Vorlage Nr.: Bau/059/2021

Bebauungsplan Nr. 130 "Erweiterung des gemeindlichen Friedhofs im Bereich der Trentiner Straße"; Stellungnahme Heinz Entsorgung GmbH

Stellungnahme der Heinz Entsorgung GmbH vom 11.02.2021

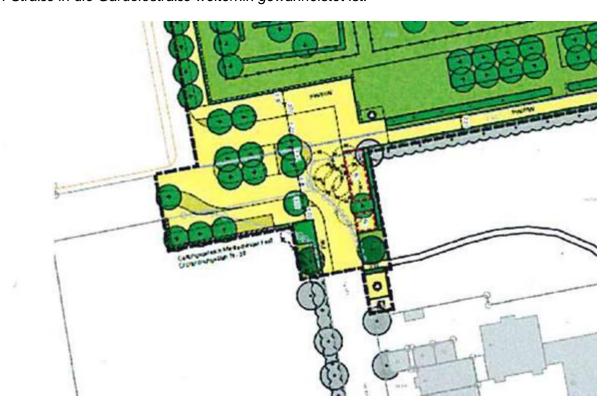
Aus der Planung ist leider aktuell nicht ersichtlich ob die LKW-Durchfahrt von der Robert-Koch-Straße in die Gardolostraße weiterhin gewährleistet ist.

Sollte hier keine Möglichkeit der Durchfahrt vorgesehen sein, ist es erforderlich, das die Fahrzeuge jeweils

in der Straße eine geeignete Wendemöglichkeit vorfinden.

1. Robert-Koch-Straße

Hier wäre denkbar an der Zufahrt zum Parkplatz Friedhof zu wenden. Klärung bedarf die Tragfähigkeit und die Eigentumsverhältnisse bezüglich der Erlaubnis zur Befahrung

2. Gardolostraße

Hier müssen die Anschlüsse Watzmannweg erreichbar bleiben, somit wäre eine Wendemöglichkeit

von Nöten. Ob dies an der Einmündung möglich ist, kann ich leider aus den Satellitenbildern nicht

entnehmen. Bei Bedarf müsste das bei einem Vor-Ort-Termin geklärt werden.

Eine ungehinderte Durchfahrt von der Robert-Koch-Straße zur Gardolostraße ist weiterhin gewährleistet. Der Anschluss an den Watzmannweg bleibt unverändert erreichbar.

Die gesicherte LKW-Durchfahrt für das 4-achsige Müllfahrzeug wurde mittels Schleppkurve überprüft. Die nachfolgende Darstellung mit Erläuterung wird der Begründung beigefügt.

Die Begründung zur Bauleitplanung wird um die Darstellung und Erläuterung der Schleppkurven für das Müllfahrzeug ergänzt.
